核四廠 1 號機反應爐水壓測試
相關管路沖洗作業視察報告

行政院原子能委員會核能管制處

中華民國 97 年 5 月 28 日

核四廠臨時設備沖洗流程

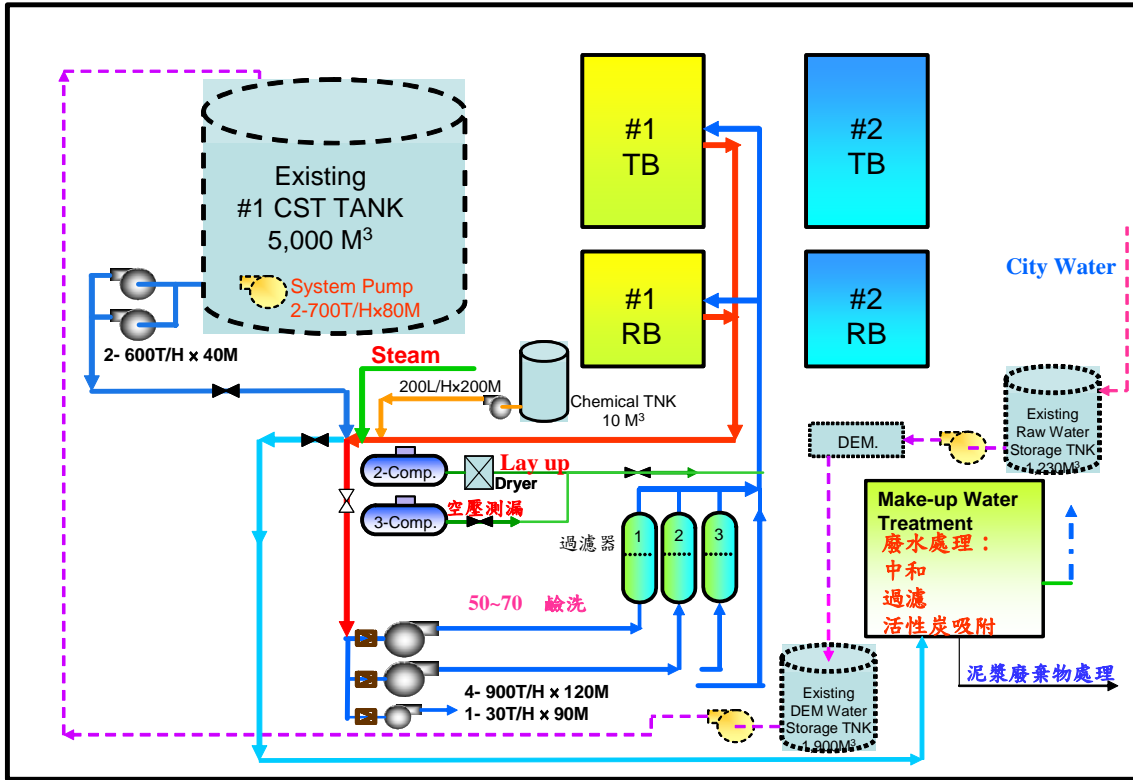
經實際抽查部分管路與其計畫實際狀況核對，結果狀況良好，電廠均依計畫要求執行。另，於現場查證時發現核四廠運轉人員已利用既有管閥並製作閥牌，建立類似運轉中電廠紅卡管制措施，管制管路沖洗邊界閥，以避免人員誤開啟邊界閥，並獲致良好成效。惟於現場查證時，發現因原始系統管路之支撐未考慮外接沖洗管路之重量，因此可能對系統銜接管路之支撐有所影響。另外核四廠執行管路沖洗作業時，因沖洗範圍之系統管路永久支撐多已裝置完成，但經查證支撐之插銷並未拔除，因此管路支撐係處於剛性狀態，執行管路沖洗作業時之流體流動與鹼洗加熱所產生之管路位移，可能會對系統管路之永久支撐產生影響。經初步在現場針對外接臨時管銜接主蒸汽管路支撐部分執行目視查證，查證結果未發現缺失，整體詳細而完整之檢查，須待系統施工後測試再執行。針對以上發現，為求慎重起見本會已發備忘錄編號：LM-會核-004（附件三）請核四廠說明及改善。
